島根原子力発電所
敷地周辺海域の活断層評価
(コメント回答)

平成27年7月31日
中国電力株式会社

審査会合における指摘事項等

2. 敷地前面海域における層序区分の妥当性について 海底地質図

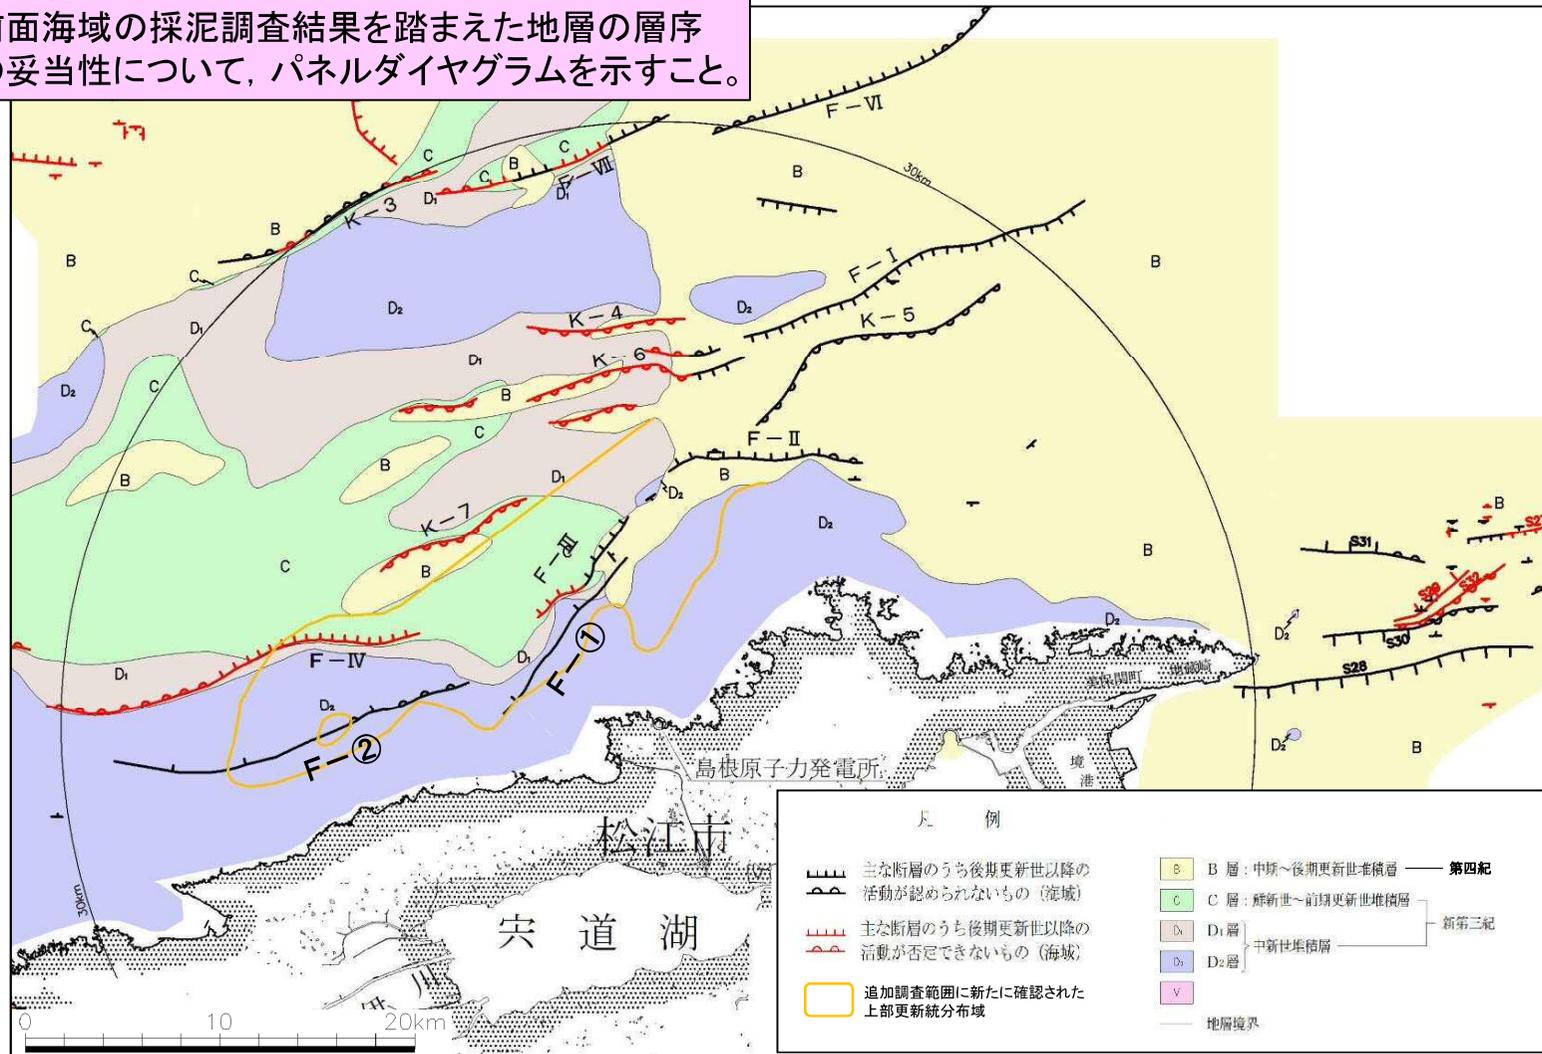
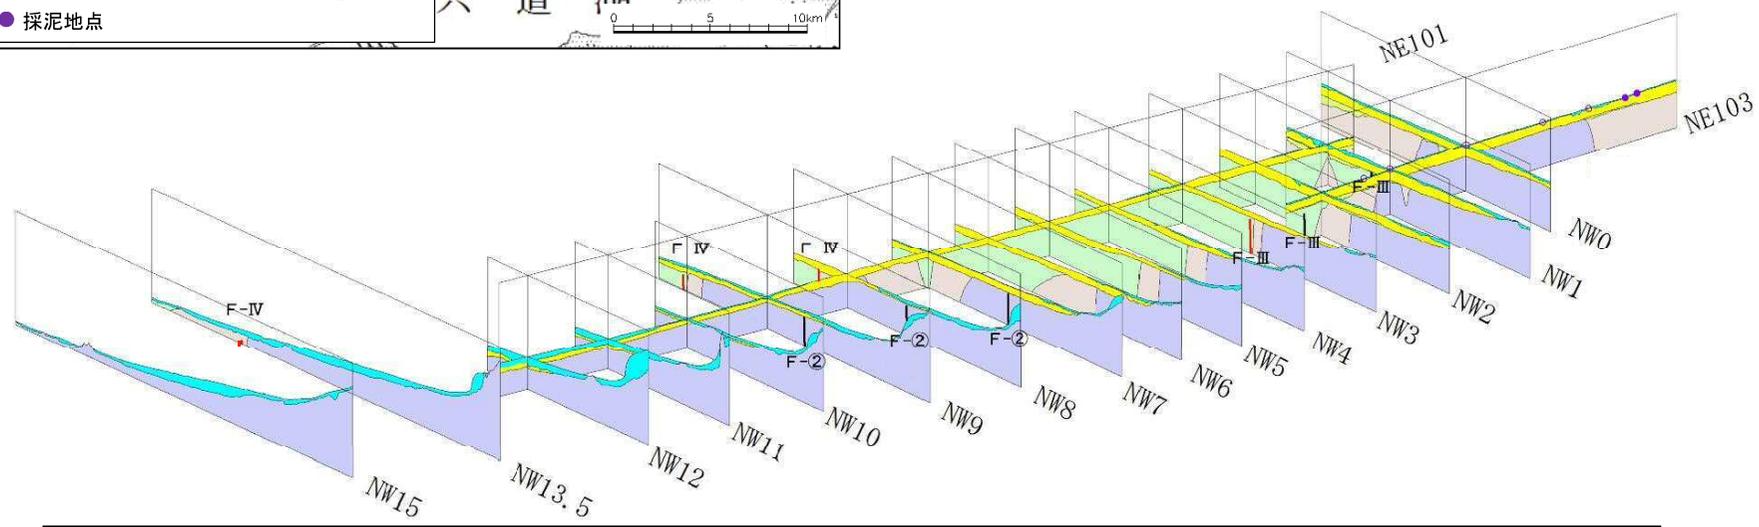
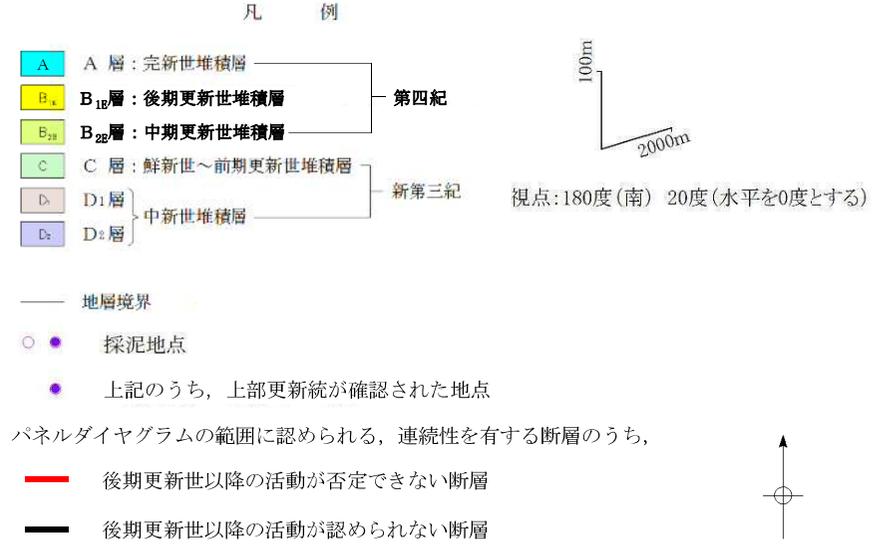
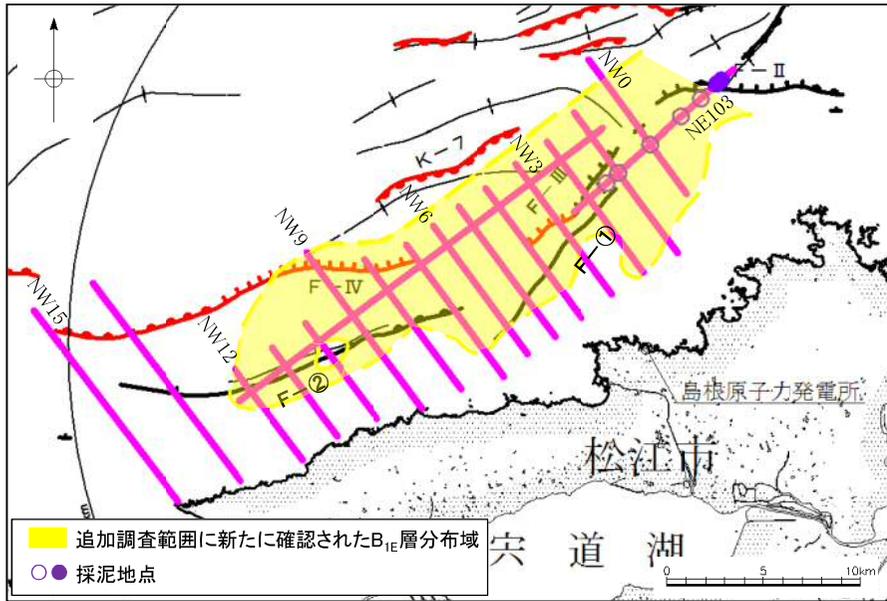
コメント内容：
敷地前面海域の採泥調査結果を踏まえた地層の層序区分の妥当性について、パネルダイアグラムを示すこと。

・パネルダイアグラム及び層序の連続性検討測線により、敷地前面海域(東部海域)から鳥取沖までの層序の連続性を確認した結果、採泥調査により確認したB_{1E}層を連続して追跡でき、他の地層も矛盾なく分布することから、層序区分は妥当であると考えている。

3. 単独断層の連続性について コメント概要

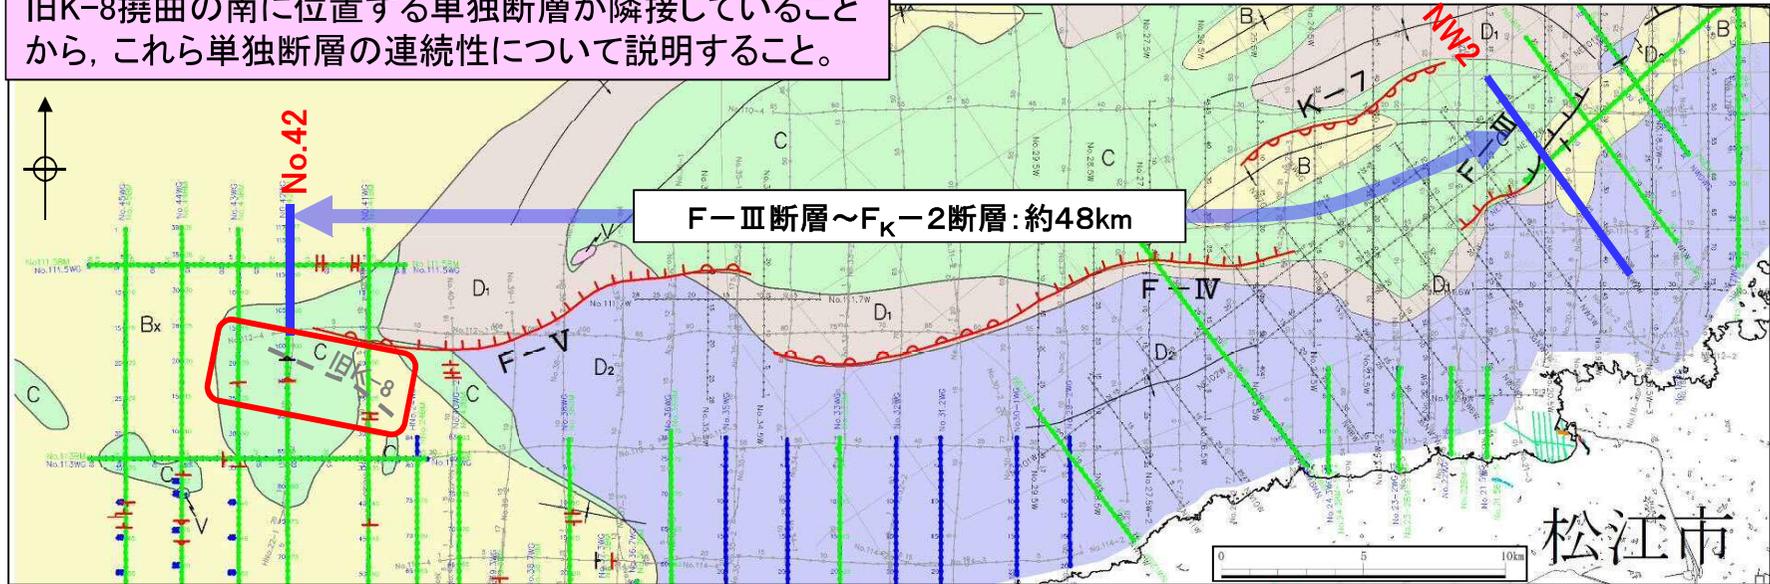
コメント内容：
旧K-8撓曲の南に位置する単独断層が隣接していることから、これら単独断層の連続性について説明すること。

- ・F-III断層の東端付近について、採泥調査によりB_{1E}層(中部～上部更新統)が既往の検討結果より厚いことが確認されたこと等により、NW2測線のB_{1E}層(中部～上部更新統)に断層活動を示唆する変位や変形が認められないことが確実に became ことから、F-III断層の東端を見直し、最大約4.5km(約▲1.5km)として評価する。
- ・F_K-2断層の西端付近について、K-8撓曲が連続性を有する活撓曲ではなかったことから、F_K-2断層の西端を見直し、測線No.42のF-V断層の西端までの最大約17.5km(約▲2.0km)として評価する。
- ・以上のことから、F-III断層、F-IV断層及びF_K-2断層(F-V断層)について、最大約48km(約▲3.5km)と評価する。

3. 単独断層の連続性について (参考)断層分布図の変更

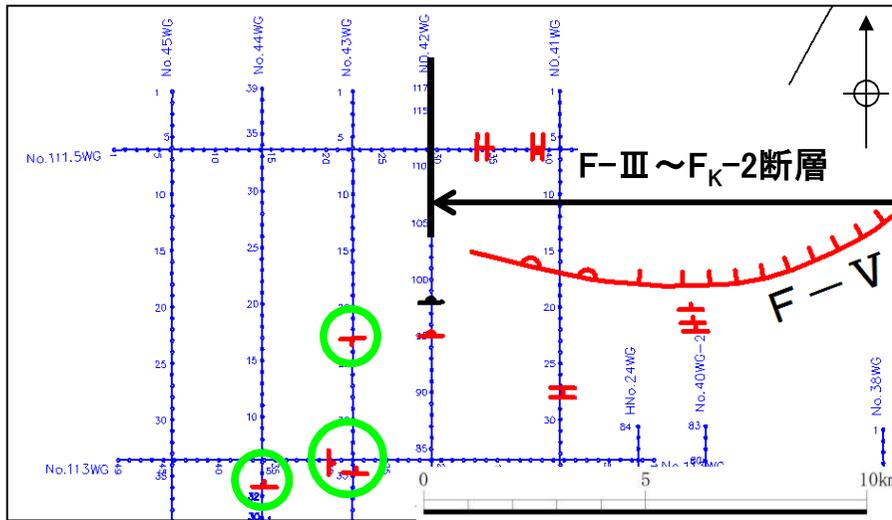
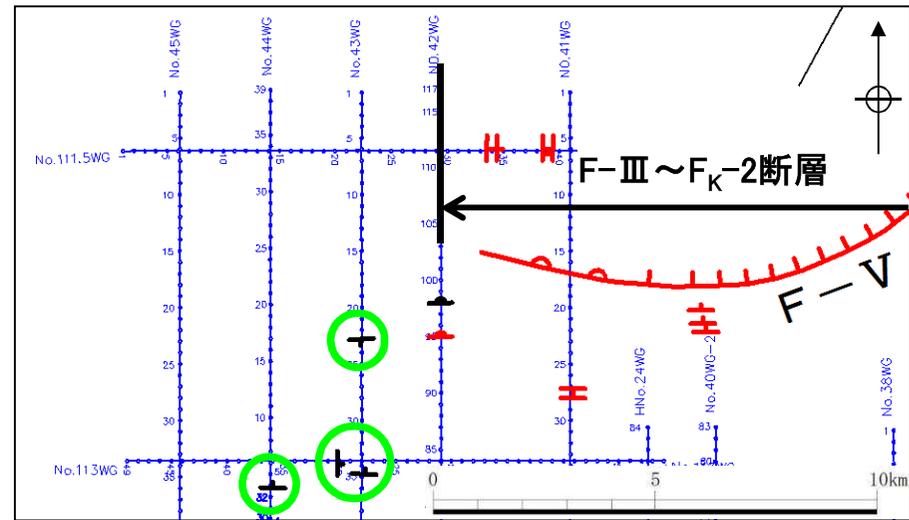
・No.43測線の測点23付近の単独断層は、深部のD₂層(中新統)内に変位や変形は認められないことから地震活動に関連する断層ではないと考えられるため、断層の記号を後期更新世以降の活動を考慮しない断層に変更する。
 ・同様の観点で他の断層についても検討を行い、計4箇所の断層の記号を変更する。

4. 地蔵崎先端付近の音波探査記録 コメント概要

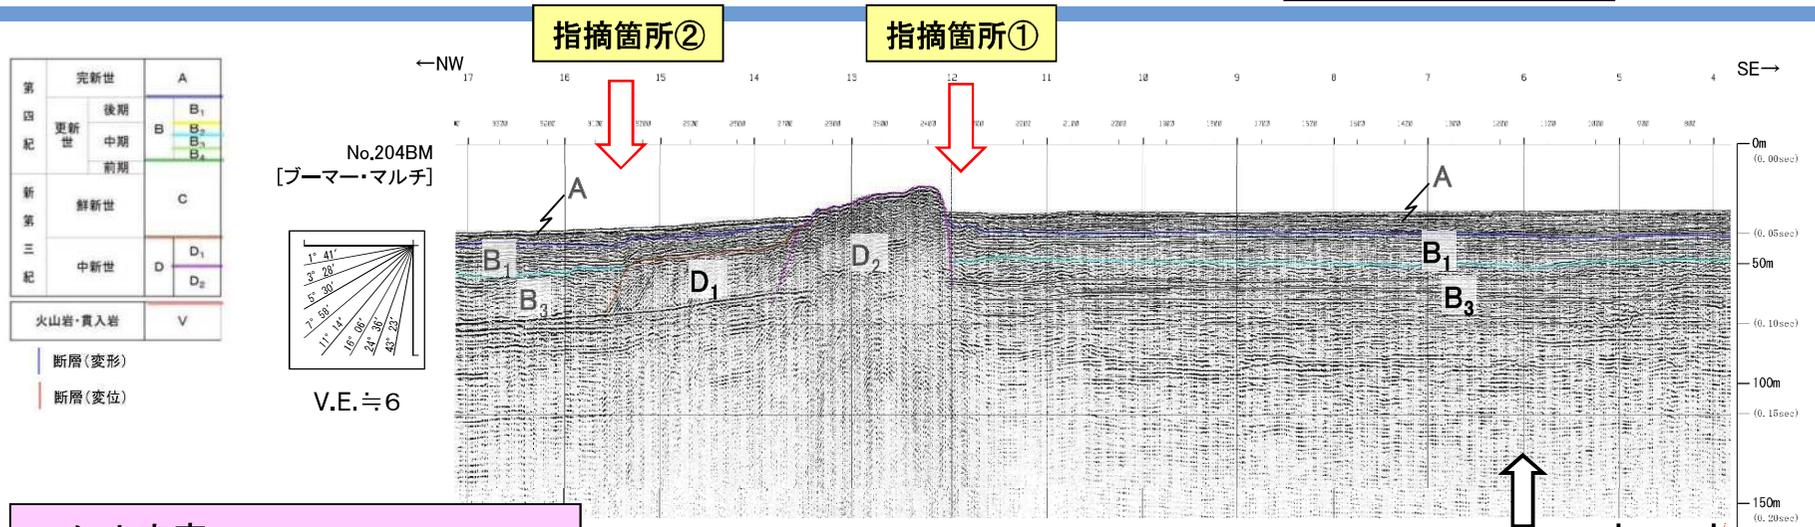
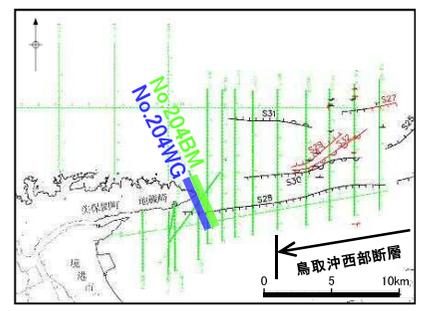
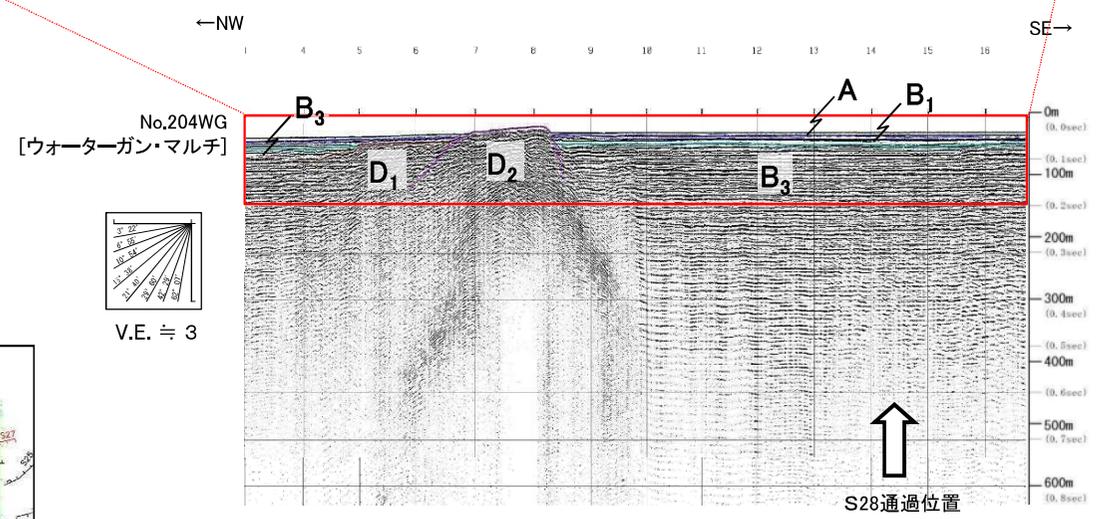
コメント内容：
鳥取沖西部断層の西端評価について、地蔵崎先端付近の音波探査記録において断層が存在するとも考えられることから拡大図を示すこと。

・S28断層通過位置において、B₁層以上に断層活動を示唆する変位や変形は認められない。

5. 大田沖断層西端評価 コメント概要

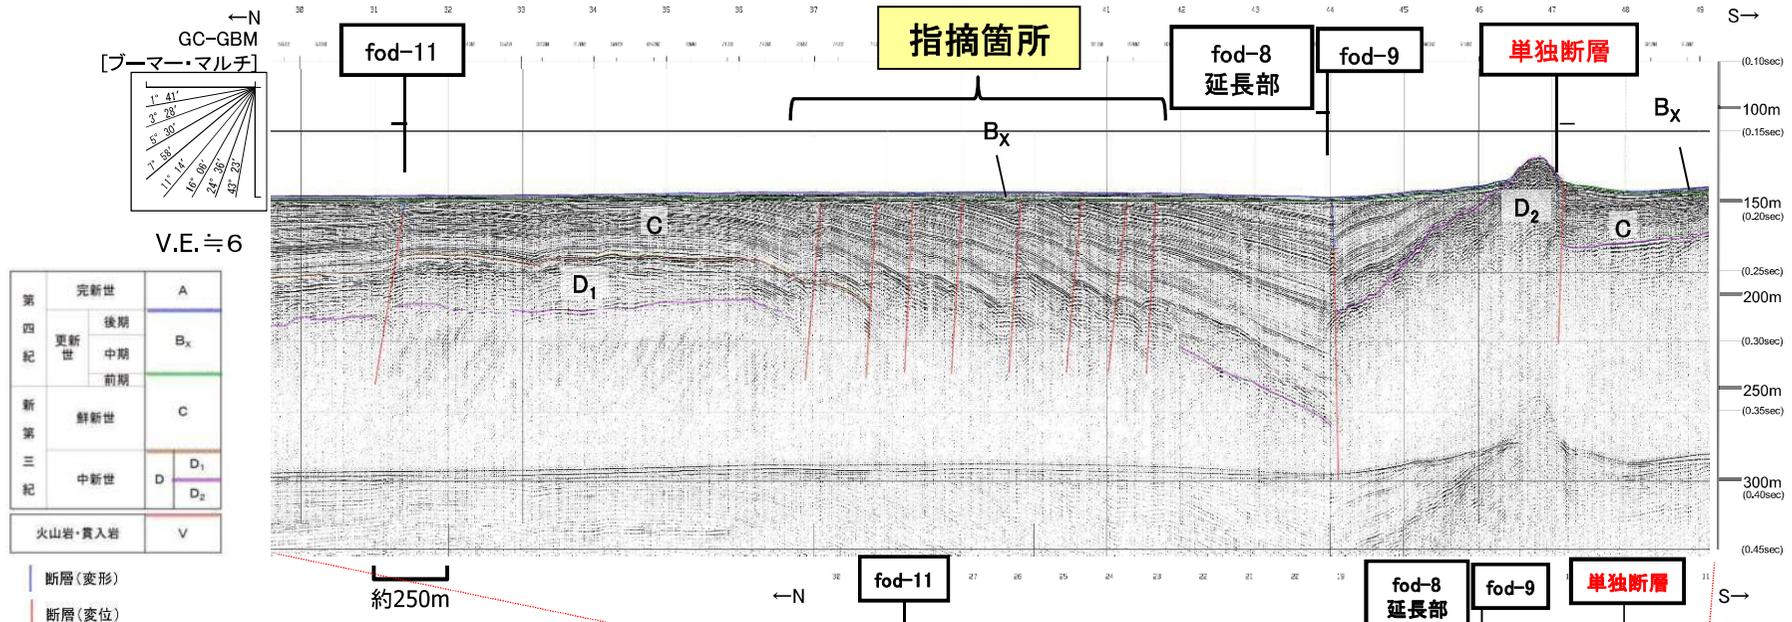
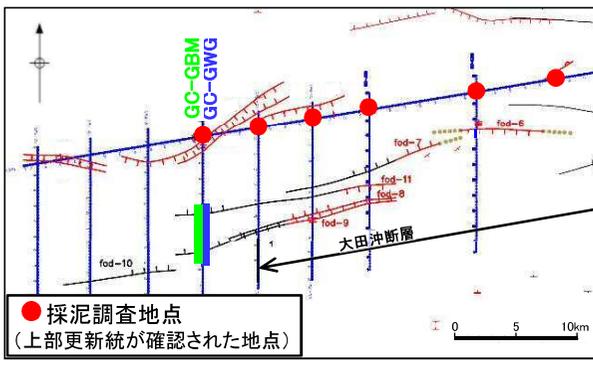
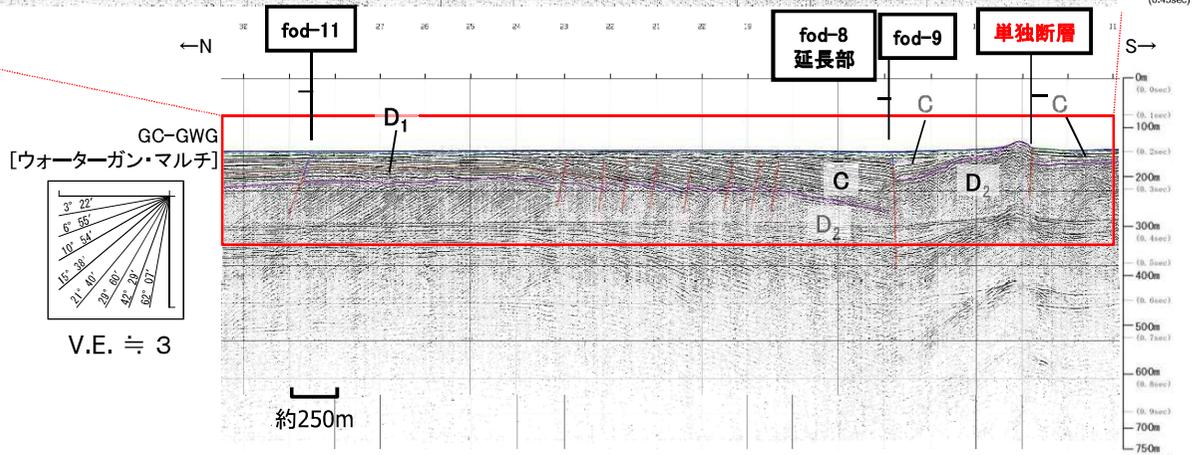
コメント内容:
大田沖断層の西方の小断層群の評価も踏まえて、西端評価の妥当性について説明すること。

- fod-11断層, fod-9断層, 単独断層及び変位や変形が小さい小断層が認められる。
- fod-11断層及びfod-9断層は基盤平坦部に位置する。
- fod-11断層は、D₁層までに変位、C層までに変形が認められるが、B_x層に断層活動を示唆する変位や変形は認められない。
- fod-9断層は、C層までに変位が認められるが、B_x層に断層活動を示唆する変位や変形は認められない。
- fod-8断層延長部には、断層活動を示唆する変位や変形は認められない。

6. 敷地前面海域の地質時代の変更について

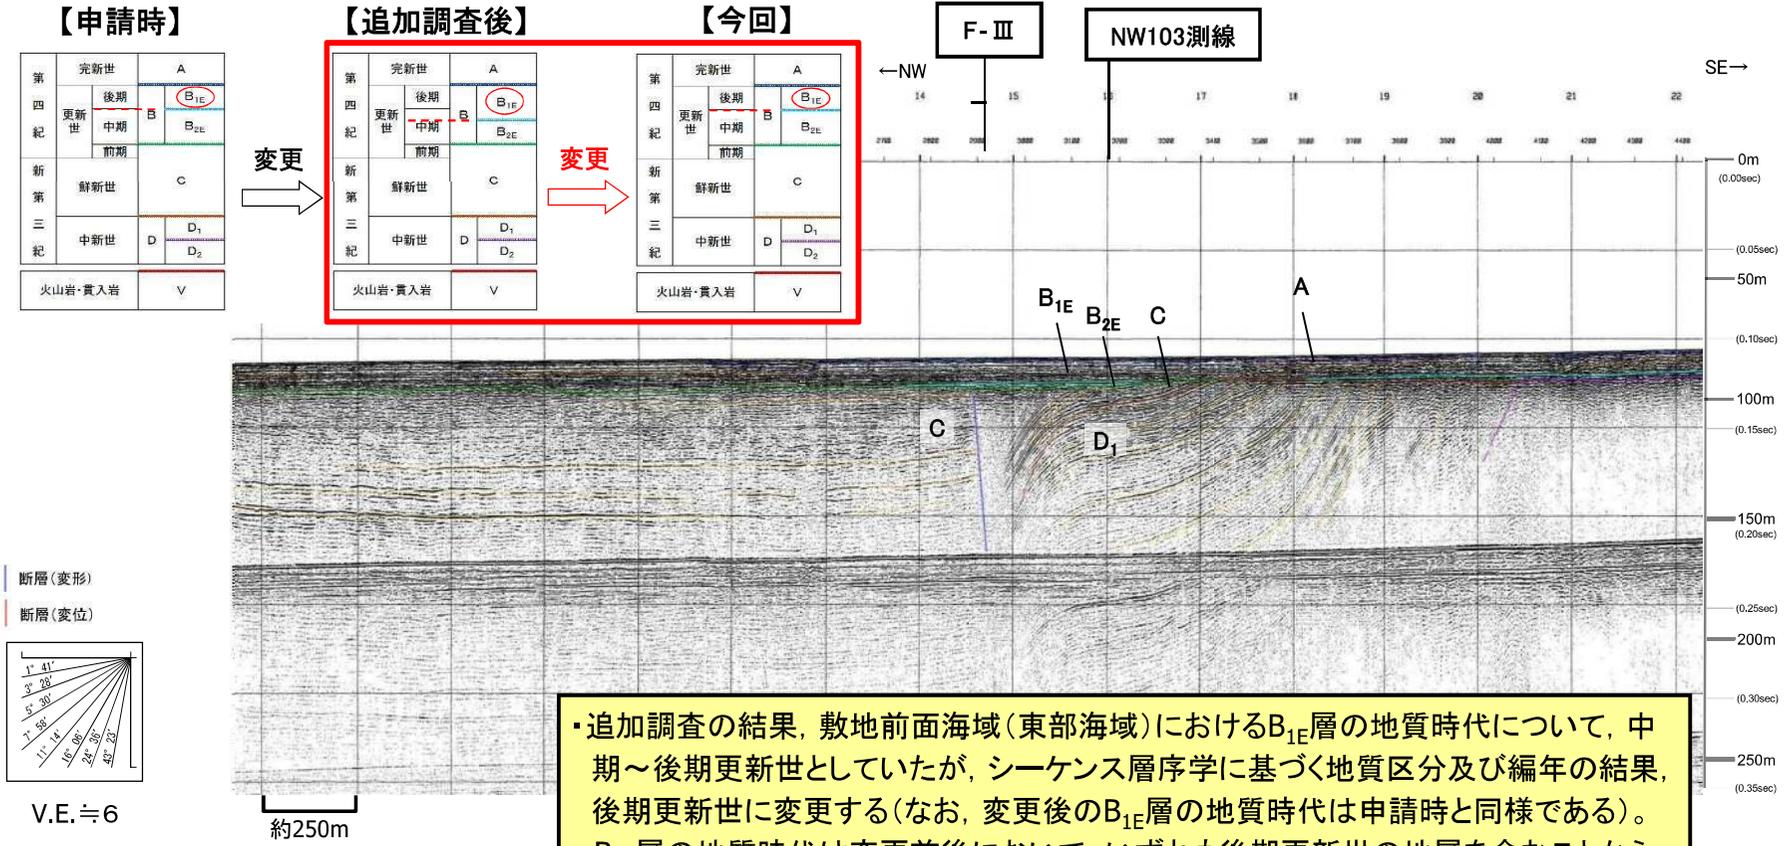
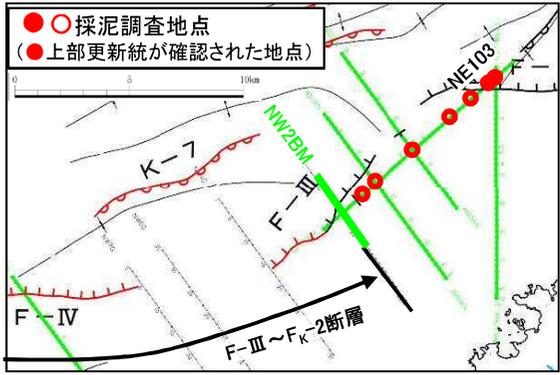
追加調査の結果、敷地前面海域(東部海域)におけるB_{1E}層の地質時代について、中期～後期更新世としていたが、シーケンス層序学に基づく地質区分及び編年の結果、後期更新世に変更する(なお、変更後のB_{1E}層の地質時代は申請時と同様である)。
B_{1E}層の地質時代は変更前後において、いずれも後期更新世の地層を含むことから、活断層評価上の影響はない。

F-Ⅲ断層は、C層に変形が認められるが、B_{2E}層以上に断層活動を示唆する変位や変形は認められない。
